Environnement
et Lutte contre
les changements
climatiques

N°: 680

Québec, ce 6 décembre 2018

AVIS PRÉALABLE À UNE ORDONNANCE
Articles 114 (1), (2), (4) et (6) et 115.4.1 de la *Loi sur la qualité de
l'environnement*
(RLRQ, chapitre Q-2)

No : 4	Titre : Pylône 25 à Montcalm / Projet de ligne HQ Grand-Brûlé
--------	---

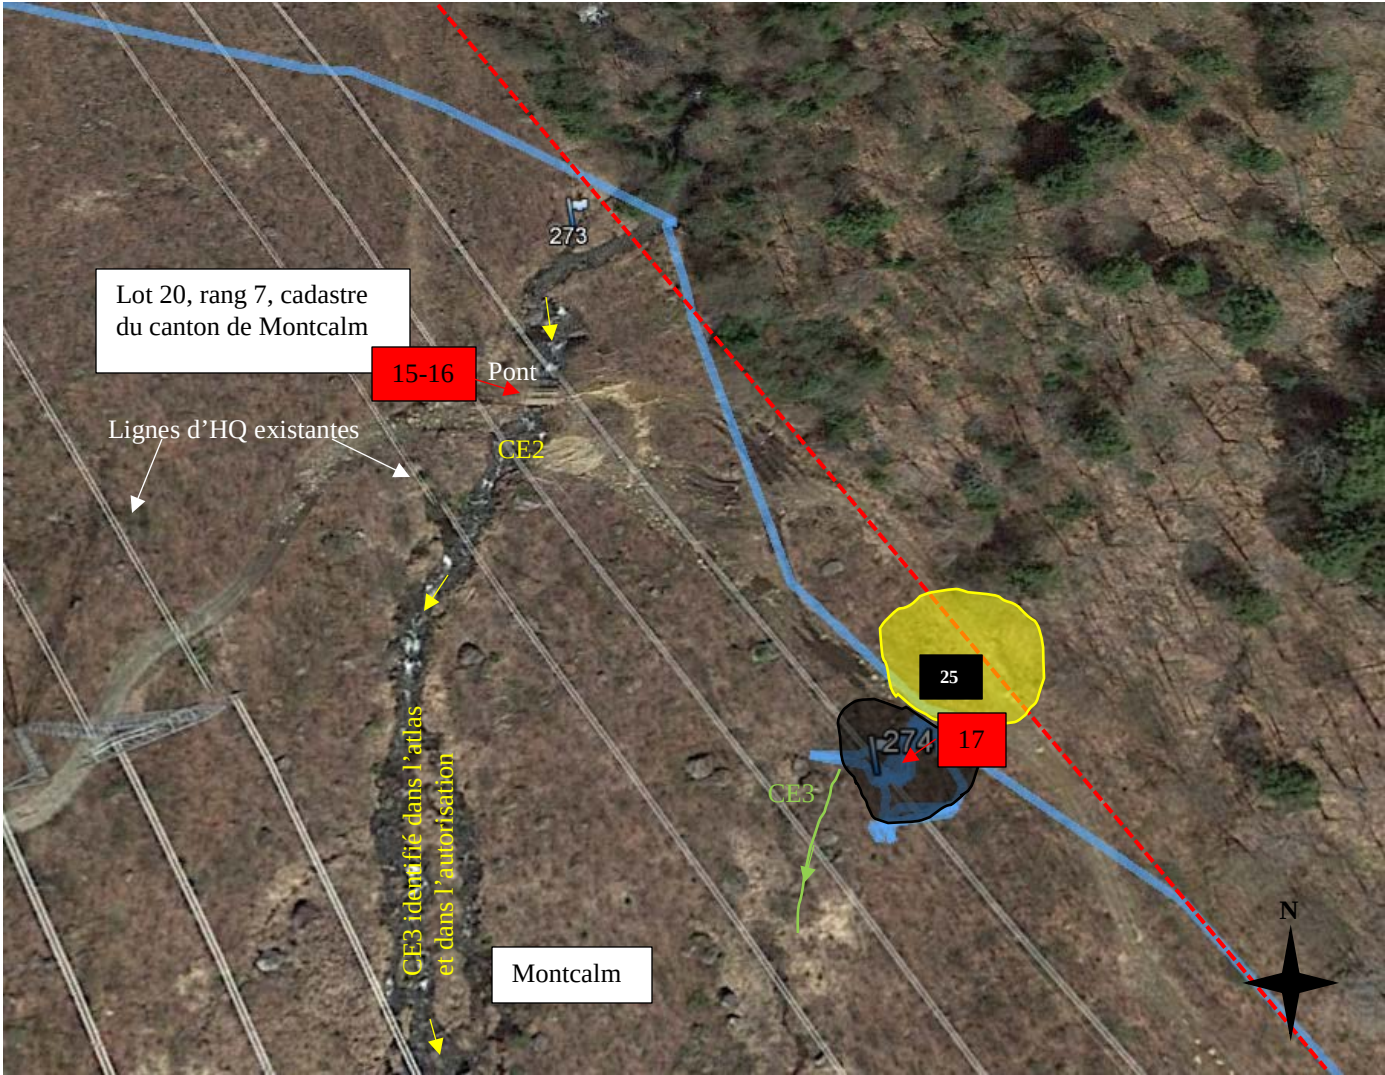
- Avoir réalisé un projet comportant une activité susceptible d'entraîner un rejet de contaminants dans l'environnement ou une modification de la qualité de l'environnement, sans détenir l'autorisation préalable du ministre, à savoir le remblai en rive du cours d'eau CE3 pour l'aménagement du chemin d'accès et de l'aire de travail du pylône 25, situé sur le lot 20, rang 7, cadastre du canton de Montcalm à Montcalm.

- Lorsque le drainage du sol ou la fonte des neiges risquent d'entraîner des sédiments dans un cours d'eau, l'entrepreneur doit appliquer toutes les mesures nécessaires pour contenir ou détourner les sédiments (Annexe 004, p.12) : Pylônes [...], 25 (CE2-CE3, lot 20, rang 7, cadastre du canton de Montcalm à Montcalm [...]);

- Le nettoyage des ponts doit être effectué sur une base régulière pour éviter la sédimentation dans les cours d'eau (Annexe 004, p.17) : Pylônes [...] 25 (lot 20, rang 7, cadastre du canton de Montcalm à Montcalm) [...];

- Il est interdit, à l'entrepreneur mandaté, de modifier la topographie des berges d'un cours d'eau sans autorisation préalable d'Hydro-Québec. Tout remblayage de cours d'eau permanent ou intermittent est interdit (Annexe 004, p.17) : Pylônes 25 (CE3, lot 20, rang 7, cadastre du canton de Montcalm à Montcalm) [...];

1. Le retrait manuel des sédiments rejetés en rive au niveau du pont provisoire dans le cours d'eau sans nom CE2 (tributaire du Lac des Écorces), dans le marécage à la tête du cours d'eau sans nom CE3 (tributaire du cours d'eau sans nom CE2) et en rive de ce cours d'eau;
2. Le retrait du remblai en rive du cours d'eau sans nom CE3 (tributaire du cours d'eau sans nom CE2);
3. La stabilisation des sols à nu étant susceptibles d'être lessivés dans le cours d'eau sans nom CE2 et dans le marécage;
4. Un ensemencement avec mélange d'espèces végétales indigènes spécifiques aux rives et une plantation d'arbustes de milieux humides indigènes au secteur;

Lieu : Lot 24, rang 7, cadastre du canton de Montcalm à Montcalm

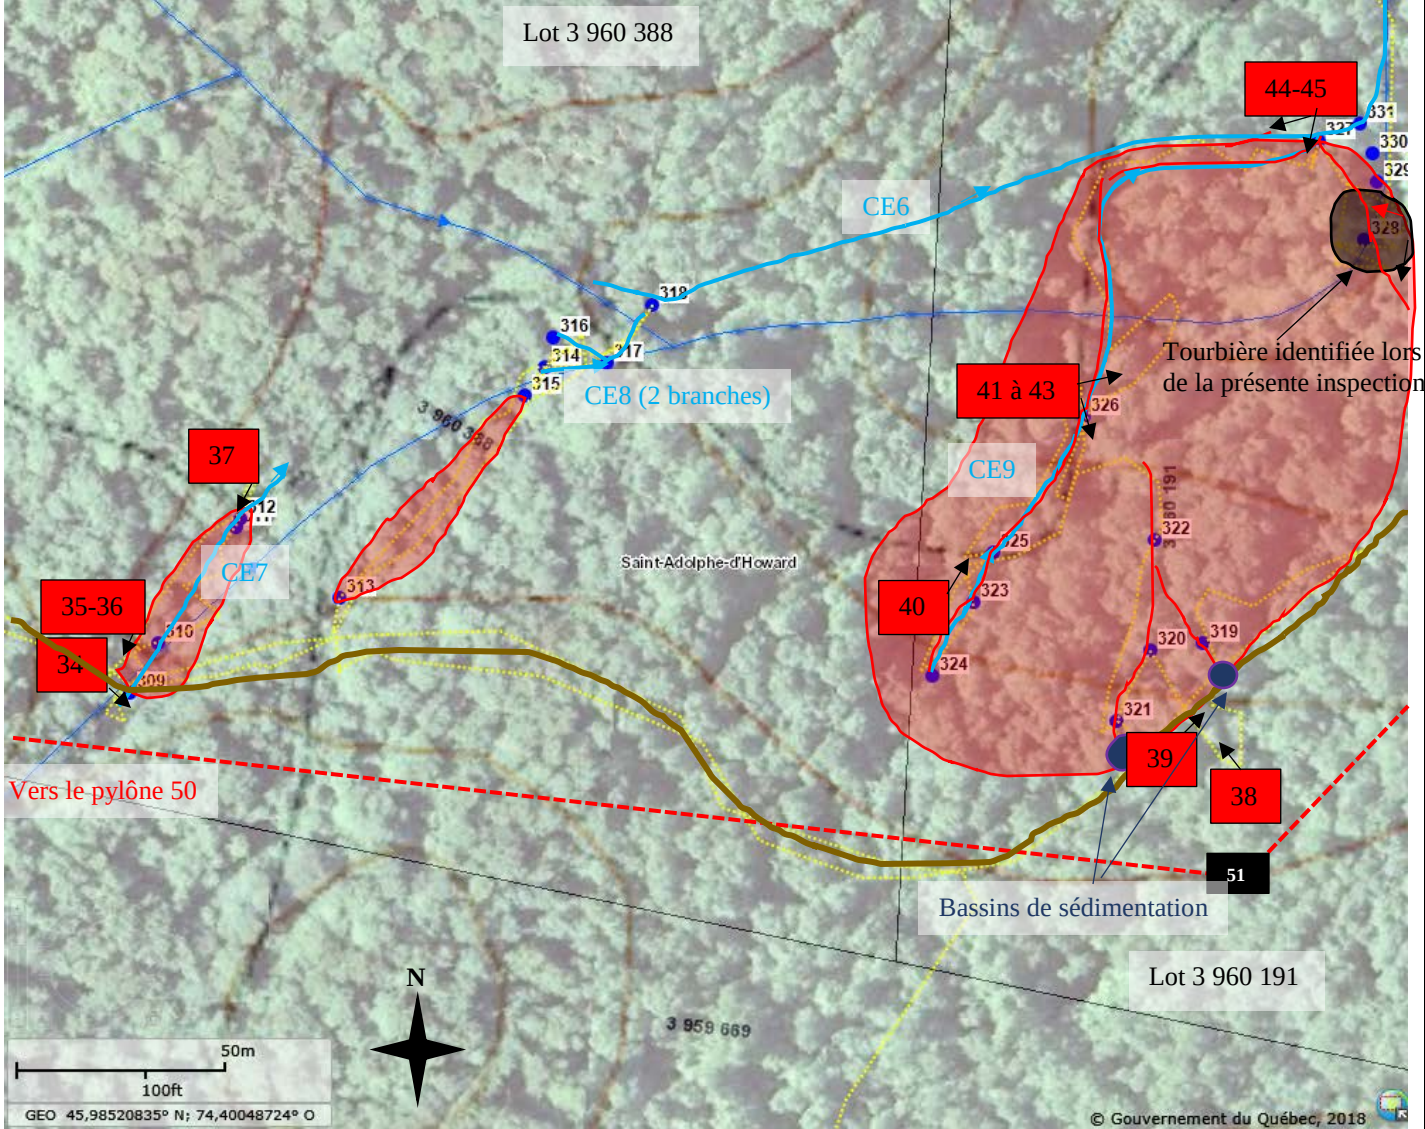
- Avoir rejeté ou permis le rejet d'un contaminant, soit des sédiments [...], dont la présence dans l'environnement est susceptible de porter atteinte à la vie, à la santé, à la sécurité, au bien-être ou au confort de l'être humain, de causer du dommage ou de porter autrement préjudice à la qualité de l'environnement, aux écosystèmes, aux espèces vivantes ou aux biens :
 - Provenant du chemin d'accès en rive et littoral du CE5 sur le lot 24, rang 7 du cadastre du canton de Montcalm à Montcalm (pylône 28);

- Lorsque le drainage du sol ou la fonte des neiges risquent d'entraîner des sédiments dans un cours d'eau, l'entrepreneur doit appliquer toutes les mesures nécessaires pour contenir ou détourner les sédiments (Annexe 004, p.12) : [...] Pylônes [...] 28 (CE5, lot 24, rang 7, cadastre du canton de Montcalm à Montcalm) [...];

- Pour réduire les risques d'érosion sur les terrains en pente, l'entrepreneur applique des méthodes telles que l'aménagement de talus de retenue, de rigoles ou de fossés de dérivation perpendiculaires à la pente (Annexe 004, p.21 et 32) : Pylônes [...] 28 (CE5, lot 24, rang 7, cadastre du canton de Montcalm à Montcalm), [...];

Lieu : Lot 3 960 191 et 3 960 388 à Saint-Adolphe-d'Howard

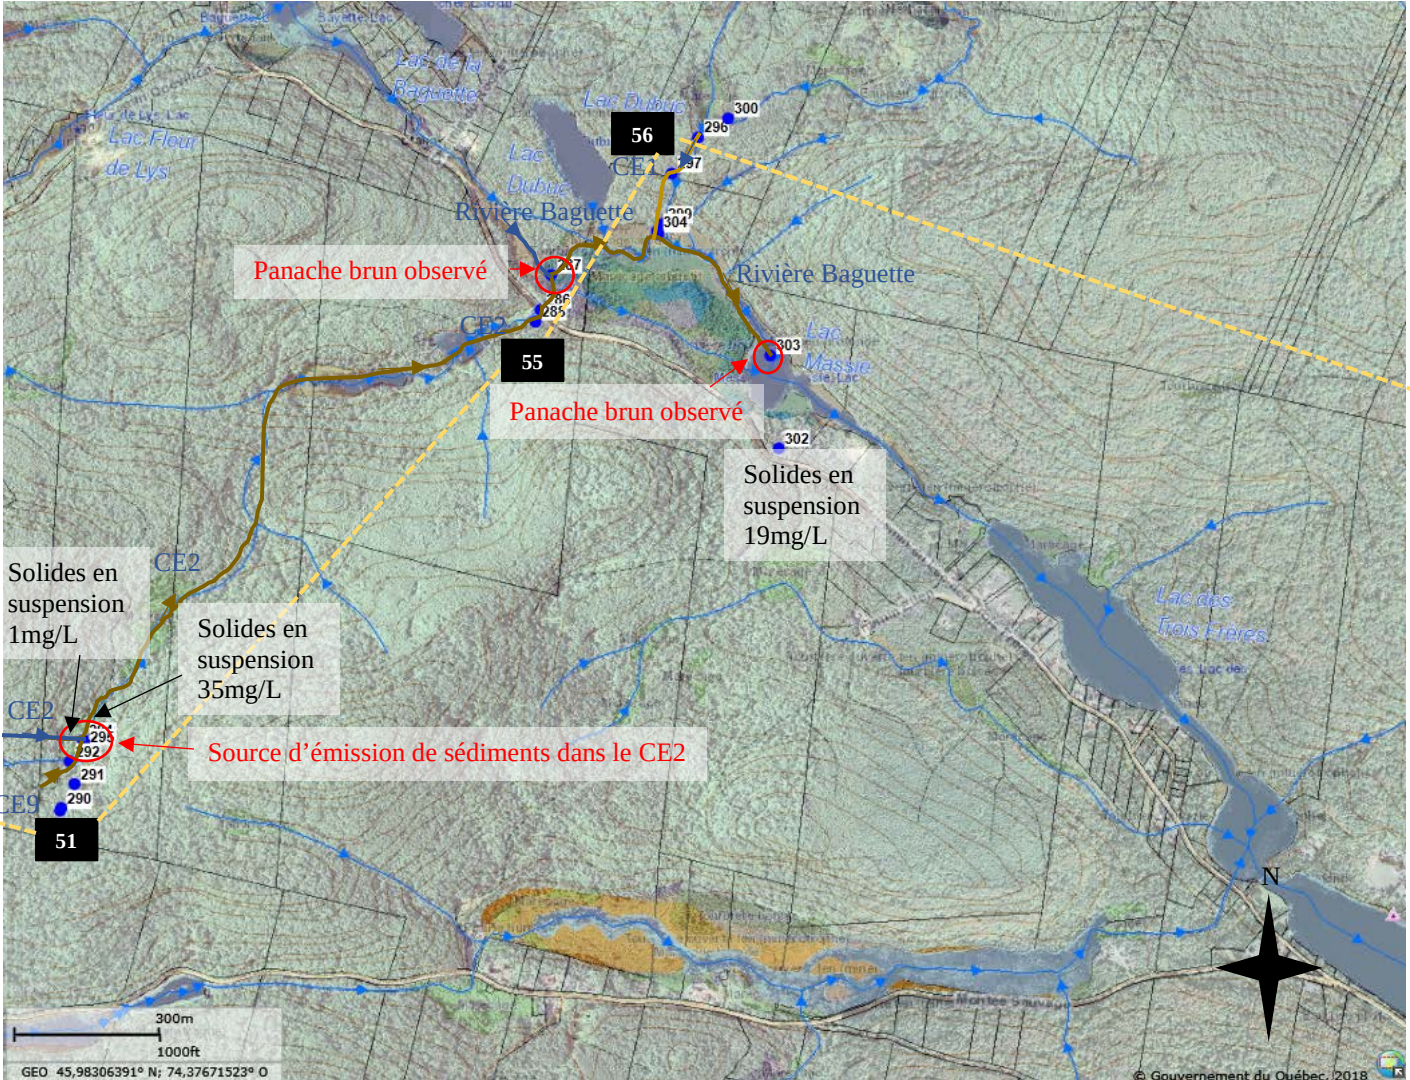
- Avoir rejeté ou permis le rejet d'un contaminant, soit des sédiments [...], dont la présence dans l'environnement est susceptible de porter atteinte à la vie, à la santé, à la sécurité, au bien-être ou au confort de l'être humain, de causer du dommage ou de porter autrement préjudice à la qualité de l'environnement, aux écosystèmes, aux espèces vivantes ou aux biens :
 - Provenant du chemin d'accès et du pont provisoire au pylône 50 en rive et en littoral du CE7 sur le lot 3 960 388 à Saint-Adolphe-d'Howard;

- Étant titulaire d'une autorisation délivrée en vertu de la LQE le 25 août 2017 pour l'implantation d'une ligne de transport électrique de 120 KV et le remblayage de marais, marécages et de tourbière pour la construction de pylônes, ne pas avoir respecté les normes, les conditions, les restrictions et les interdictions qui y sont prévues, à savoir :
 - Lorsque le drainage du sol ou la fonte des neiges risquent d'entraîner des sédiments dans un cours d'eau, l'entrepreneur doit appliquer toutes les mesures nécessaires pour contenir ou détourner les sédiments (Annexe 004, p.12) : Pylônes [...] entre le 50 et le 51 (CE7 à CE9, lots 3 960 388 et 3 960 191 à Saint-Adolphe-d'Howard) [...];

- Le nettoyage des ponts doit être effectué sur une base régulière pour éviter la sédimentation dans les cours d'eau (Annexe 004, p.17) : Pylônes [...] 50 (lot 3 960 388 à Saint-Adolphe-d'Howard);
- Pour réduire les risques d'érosion sur les terrains en pente, l'entrepreneur applique des méthodes telles que l'aménagement de talus de retenue, de rigoles ou de fossés de dérivation perpendiculaires à la pente (Annexe 004, p.21 et 32) : Pylônes [...] entre le 50 et le 51 (CE6 à CE9, lots 3 960 388 et 3 960 191 à Saint-Adolphe-d'Howard) [...];

1. Le retrait manuel des sédiments rejetés en rive et littoral du cours d'eau sans nom CE2 (tributaire du cours d'eau sans nom (Rivière Baguette)), du cours d'eau sans nom CE9 et de la tourbière;
2. La stabilisation des sols à nu étant susceptibles d'être lessivés dans le cours d'eau;
3. Un ensemencement avec mélange d'espèces végétales indigènes spécifiques aux rives et une plantation d'arbustes de rives indigènes au secteur;
4. Un ensemencement avec mélange d'espèces végétales indigènes spécifiques aux milieux humides dans la tourbière;

Lieu : Secteur des pylônes 37 à 39 à Montcalm / Lots 32 à 35, rang 6, cadastre du canton de Montcalm

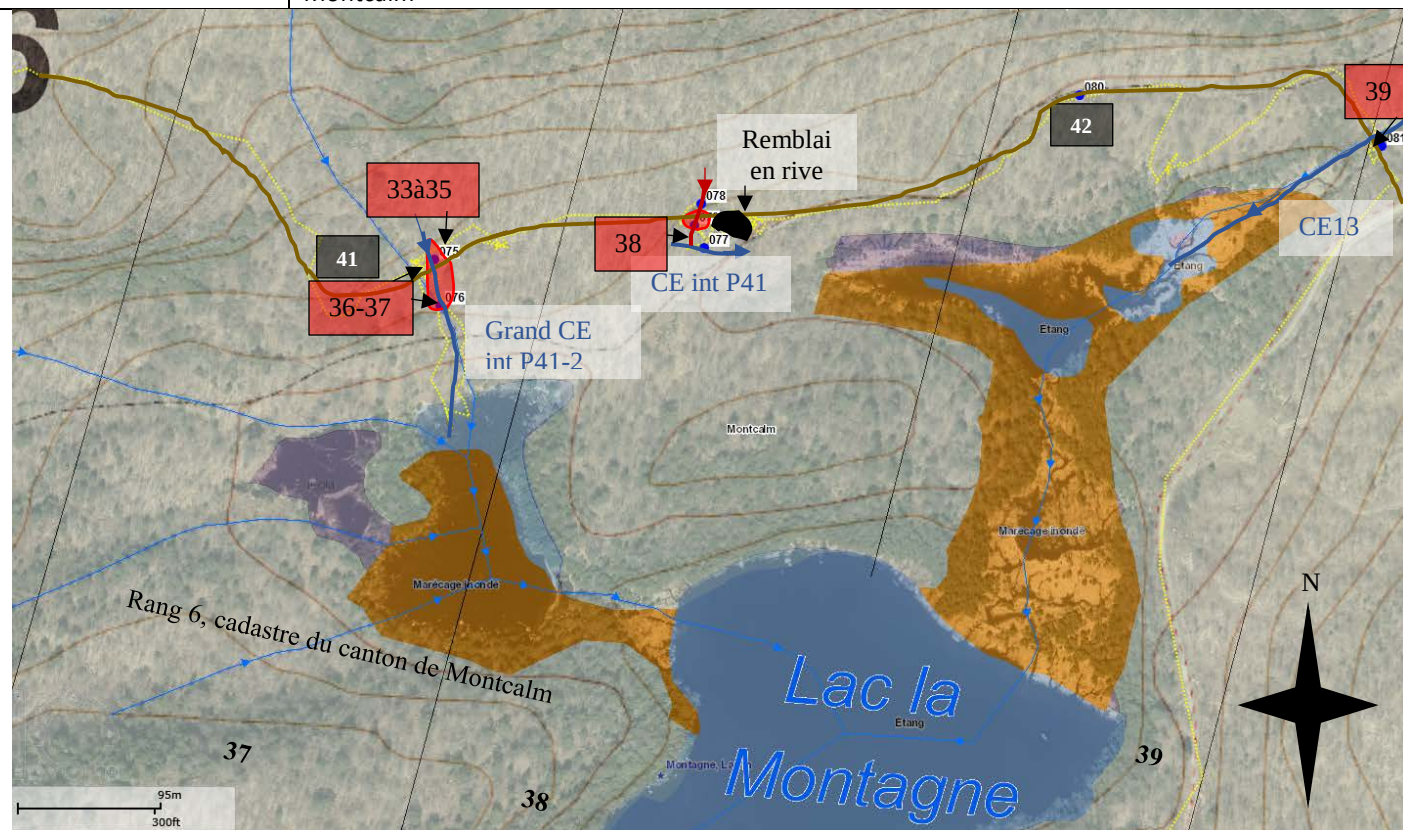
- Avoir rejeté ou permis le rejet d'un contaminant, soit des sédiments, dont la présence dans l'environnement est susceptible de porter atteinte à la vie, à la santé, à la sécurité, au bien-être ou au confort de l'être humain, de causer du dommage ou de porter autrement préjudice à la qualité de l'environnement, aux écosystèmes, aux espèces vivantes ou aux biens:
 - Provenant du chemin d'accès et du pont provisoire au pylône 38 dans le cours d'eau sans nom CE1 (tributaire du Lac Le Petit Marlow), lot 33, rang 6, cadastre du canton de Montcalm à Montcalm;

l'entrepreneur doit appliquer toutes les mesures nécessaires pour contenir ou détourner les sédiments : [...] pylône 38 (le cours d'eau sans nom CE1 (tributaire du Lac Le Petit Marlow), lot 33, rang 6, cadastre du canton de Montcalm à Montcalm), [...];

- Le nettoyage des ponts doit être effectué sur une base régulière pour éviter la sédimentation dans les cours d'eau : Pylône 38 (le cours d'eau sans nom CE1 (tributaire du Lac Le Petit Marlow), lot 33, rang 6, cadastre du canton de Montcalm à Montcalm) [...];
- Pour réduire les risques d'érosion sur les terrains en pente, l'entrepreneur applique des méthodes telles que l'aménagement de talus de retenue, de rigoles ou de fossés de dérivation perpendiculaires à la pente : [...] pylône 38 (le cours d'eau sans nom CE1 (tributaire du Lac Le Petit Marlow), lot 33, rang 6, cadastre du canton de Montcalm à Montcalm) [...];
